Lille, le 05 DEC. 2017

**DEMANDE D'AUTORISATION D'EXPLOITER UNE INSTALLATION CLASSÉE POUR LA PROTECTION DE L'ENVIRONNEMENT (ICPE) SUR LE
TERRITOIRE DES COMMUNES D'ALLENAY ET FRIAUCOURT (80)**

**PROJET DE CRÉATION D'UN PARC ÉOLIEN
DÉPOSÉ PAR LA SOCIÉTÉ « PARC ÉOLIEN TERRE À FLACONS »**

**AVIS DE L'AUTORITE ENVIRONNEMENTALE
SUR L'ETUDE D'IMPACT ET L'ETUDE DE DANGERS**

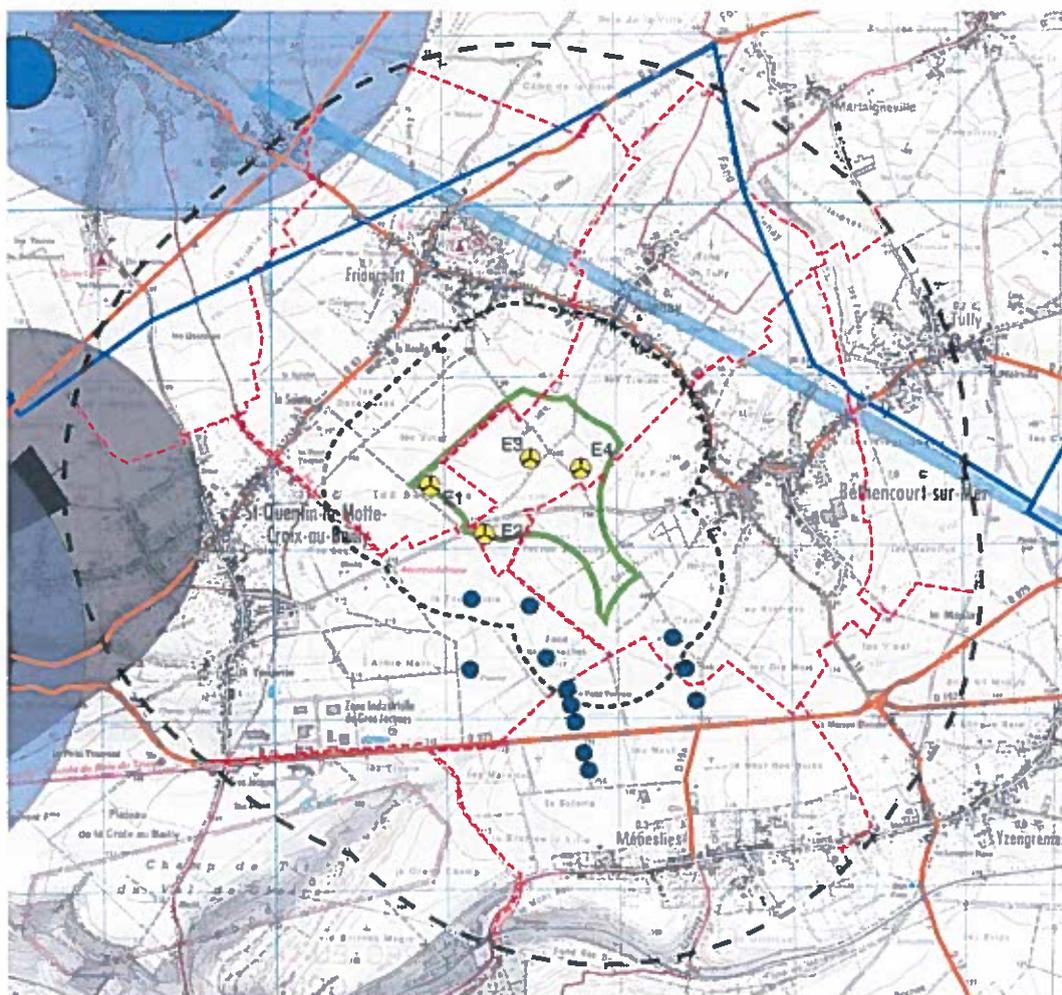
Les modèles choisis sont des éoliennes de type ENERCON identiques à celles de la ferme éolienne de Gros Jacques et du petit Terroir II représentés en point bleu sur la carte ci-dessus. Le parc sera constitué de 4 éoliennes d'une hauteur de 136,2 m en bout de pale, d'une hauteur de moyeu à 85 m et 103 m de diamètre de rotor. La puissance unitaire des éoliennes est de 2,35 Mégawatts. Le parc présente une puissance totale de 9,4 Mégawatts.
